Opmerkingen aangaande de lucht pomp
 op de kollen stvig te berestigen dient als
 volgt

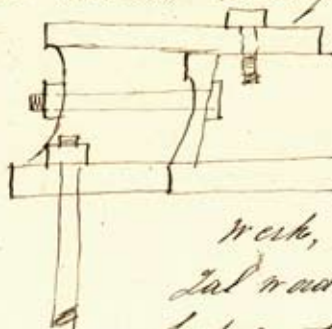
van boven op de yfreen kolk
 met bouten, en van onderen
 met bouten in het metsel.

Werk, waarvoor het metselwerk
 zal nader opgetrokken tot onder
 het voetstuk van de kollen.

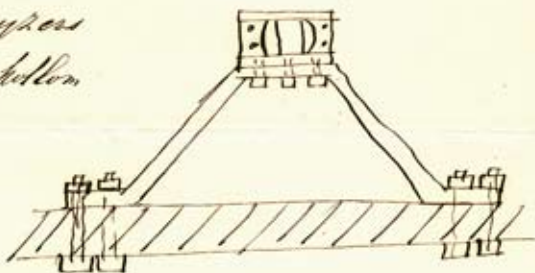
De kollen ongeren 33. c. M. te verelengen
 en de kollen kan boven aan de muur te
 berestigen met steun yfreen
 en met bouten aan de kollen
 en muur

De stang van de kruk as te gebruiken voor de
 lucht pomp, en aan de lucht pomp een nieuwe stang
 ongeren 33. c. M. langer als de bestaande

De as dik 9. c. M. moet minstens 10. c. M. dik zijn

De uit zinde van de balans waar de bouten
 geplaatst zijn, moeten wel 3. c. M. dik zijn voor
 het berestigen van de bouten.
